**AVIS RELATIF À LA PROTECTION
CONTRE LES EVENTUELS EFFETS NOCIFS ET NUISANCES
PROVOQUÉS PAR LES RAYONNEMENTS NON IONISANTS
GÉNÉRÉS PAR DES ANTENNES ÉMETTRICES STATIONNAIRES**

Commune : ATH - Exploitant : TELENET GROUP

Référence exploitant : HT1625E

Rapport n° 740 / 2024

Figure 1 : Vue en plan des lieux de séjour et des points de contrôle

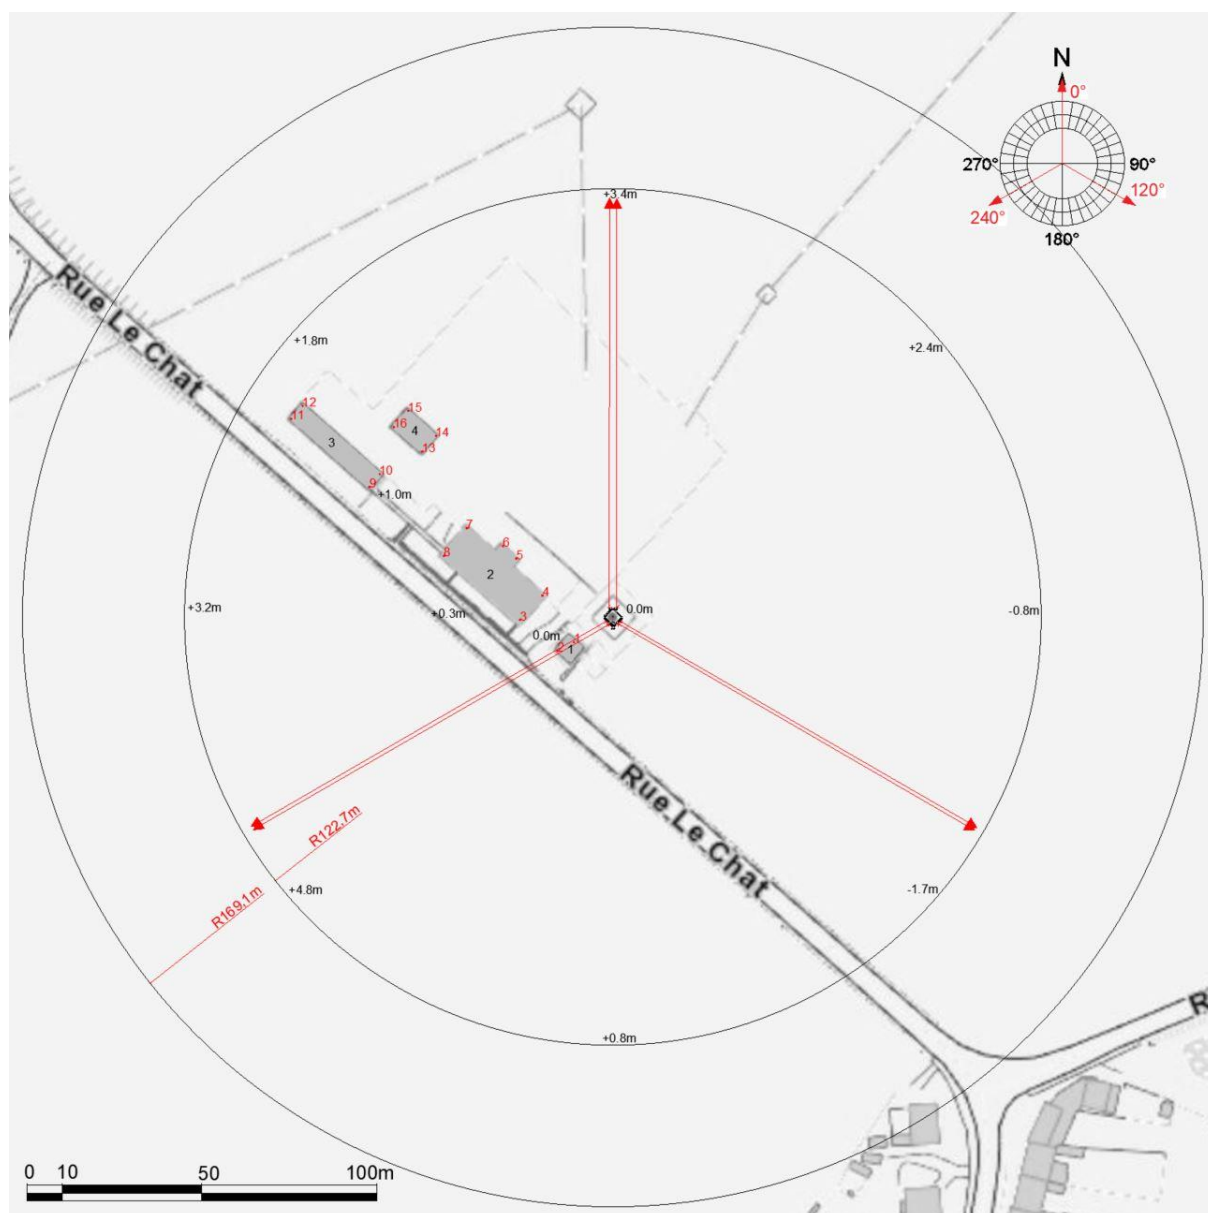
Les fréquences d'émission, la puissance rayonnée par chacune des antennes et leur gain permettent de déterminer le rayon de la zone à analyser. Tout dépassement de la limite par installation est exclu en dehors de cette zone. Le tableau 2 reprend les 35 LS² pour lesquels l'indice d'exposition est le plus élevé. Les différentes colonnes indiquent :

- le numéro du point de contrôle repris sur un des plans de la figure 1;
- le numéro du LS dans lequel se trouve le point de contrôle de la 1^{ère} colonne ;
- l'atténuation d'obstacle prise en compte pour le calcul de l'indice d'exposition dans le LS ;
- le résultat du calcul de l'indice d'exposition.

En ce qui concerne les antennes de l'installation mentionnées dans le tableau 1, la distance maximale à laquelle la limite pourrait être atteinte, à l'extérieur, est égale à 123,8 m. S'il n'y a pas de LS à une distance inférieure, les antennes respectent forcément la limite d'immission.

Dans le cas des LS situés à l'intérieur des bâtiments, une atténuation d'obstacle est prise en compte et il en résulte que la distance maximale à laquelle la limite pourrait être atteinte se réduit à 87,6 m.

Figure 2 : Vue en plan des installations d'antennes dans un rayon de 300 mètres autour de l'installation faisant l'objet de la demande d'avis

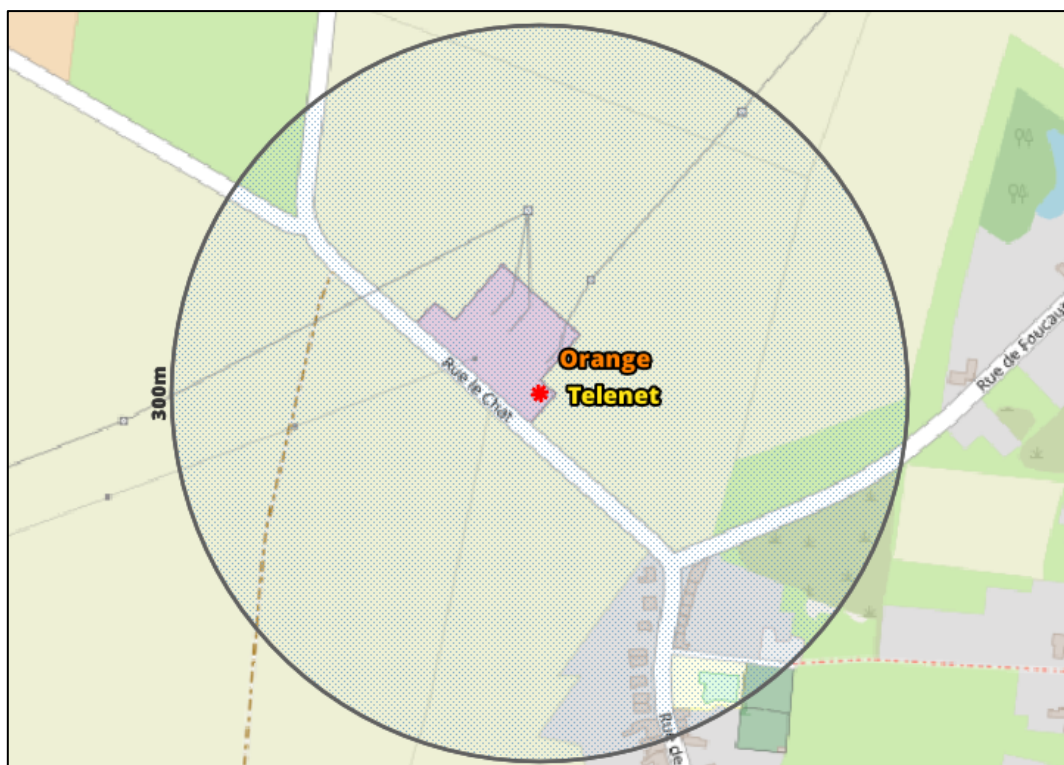
Le plan en projection verticale de la figure 2 indique la localisation des installations d'antennes émettrices stationnaires visées par le décret et situées dans un rayon de 300 mètres autour de l'installation référencée dans le paragraphe 2 et localisée au centre du cercle. Les données de localisation de ces antennes et les avis correspondant sont accessibles via le cadastre en ligne des antennes émettrices stationnaires⁶. Les installations prises en compte dans l'évaluation du respect de la limite cumulative sont les installations d'antennes émettrices déclarées en service par l'exploitant à la date du présent avis, à l'exception de l'installation référencée dans le paragraphe 2 et éventuellement d'autres installations ayant fait l'objet d'une demande d'avis à la même date et qui sont situées à l'intérieur de la zone de 300 mètres de rayon.

- a) il y a au plus 4 installations d'antennes émettrices stationnaires présentes dans la zone d'évaluation de 300 mètres de rayon représentée dans la figure 2, y inclus l'installation référencée dans le paragraphe 2 : la limite cumulative définie à l'article 4, §2 du décret est nécessairement respectée dans les lieux de séjour à l'intérieur de la zone d'évaluation de 300 mètres de rayon ;

- b) il y a exactement 5 installations d'antennes émettrices stationnaires présentes dans la zone d'évaluation de 300 mètres de rayon représentée dans la figure 2, y inclus l'installation référencée dans le paragraphe 2 et il existe, pour 3 ou 4 de ces installations, un avis attestant le respect de la limite abrogée de 3 V/m : la limite cumulative définie à l'article 4, §2 du décret est nécessairement respectée dans les lieux de séjour à l'intérieur de la zone d'évaluation de 300 mètres de rayon ;

- c) dans tous les autres cas, il a été vérifié que la limite cumulative définie à l'article 4, §2 du décret n'est pas dépassée dans les lieux de séjour sur base du nombre d'installations localisées dans la zone d'évaluation de 300 mètres de rayon représentée dans la figure 2, de leur localisation ainsi que des données inscrites dans la figure 1 et au paragraphe 4 du présent avis et dans les avis attestant le respect de la limite par installation ou de la limite abrogée de 3 V/m relatifs aux autres installations reprises dans la figure 2.

Compte tenu des considérations ci-dessus, il apparaît que l'intensité du rayonnement électromagnétique généré, dans les lieux de séjour situés dans un rayon de 300 mètres autour de l'installation référencée dans le paragraphe 2, par l'ensemble des antennes émettrices stationnaires de l'ensemble des exploitants du même site d'antennes émettrices stationnaires respecte la limite fixée à l'article 4, § 2 du décret.
